# DIRECTIVA DE AERONAVEGABILIDAD

**DA RA N° 2021-06-01**

**Designación Tipo – Modelos:**  
PETREL 912i  
(Todos los Números de Serie).

Reemplazo de las P/N CC-02-07 por las P/N CC-02-07/1

**FIG 1 ( DISEÑO ORIGINALCON FRACTURA)**

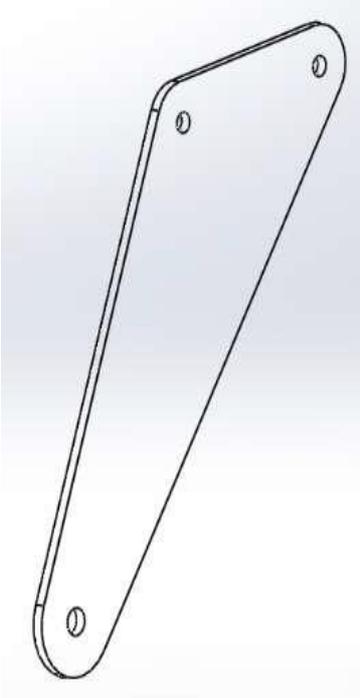
El avances en el proceso de Investigación y los ensayos realizados permitieron determinar las causas de las fisuras que se desarrollaron en las piezas P/N CC\_02\_07, y su rediseño.

Luego de haber recibido varias notificaciones de diferentes operadores, informando la detección de fisuras en los cuernos de comando del elevador **P/N: CC\_02\_07**, (como se observa en la Fig. 1), ANAC inició la investigación de los sucesos, resultando en rediseño del componente por parte del fabricante. Este nuevo diseño, corresponde al Cuerno del Comando del Elevador P/N CC-02-07/1

<p><b>Descripción</b></p>	<p>La principal característica que diferencia a ambos diseños, es que las piezas P/N CC-02-07/1 no poseen los cuatro orificios, tal como se aprecia en la FIG 2.</p>  <p><b>FIG 2 (NUEVO DISEÑO)</b></p> <p>La substitución de la pieza debe ser realizada en ambos elevadores, (derecho e izquierdo); en consecuencia, no deben coexistir dos modelos distintos en una aeronave.</p>
<p><b>Acción Correctiva</b></p>	<p>La presente Directiva de Aeronavegabilidad (DA) reemplaza a la Directiva de Aeronavegabilidad de Emergencia DAE 2020-01-01 Rev (2) y las inspecciones repetitivas allí requeridas, constituyendo una acción definitiva a las novedades detectadas en el cuerno de comando del elevador P/N: CC_02_07.</p> <p>Considerando la criticidad de las novedades que fueron encontradas, y a los efectos de prevenir potenciales pérdidas de control de vuelo de la aeronave, como también evitar daños a esta y a sus ocupantes, la presente Directiva de Aeronavegabilidad torna obligatorio el cumplimiento del boletín de servicio 27-30-00-01, emitido por la empresa Proyecto Petrel S.A. aplicable a la aeronave modelo Petrel 912i, dentro de las próximas 10 horas de tiempo en servicio o 10 días corridos desde la fecha de efectividad de la presente DA, lo que ocurra primero. Periodo en el cual deberán reemplazarse los actuales "Cuernos de Elevador" P/N: CC_02_07 por los de nuevo diseño P/N: CC_02_07/1 (Fig. 2).</p> <p>El reemplazo de este componente debe ser realizado siguiendo lo especificado en el Boletín de Servicio 27-30-00-01 Rev. 0 de fecha 26/01/2021, de la empresa Proyecto Petrel S.A.</p> <p>Los nuevos cuernos de comando del elevador P/N: CC_02_07/1, tienen una vida límite de 1000 horas de tiempo en servicio, una vez alcanzado este límite, deberán ser reemplazados por uno con tiempo en servicio remanente.</p>
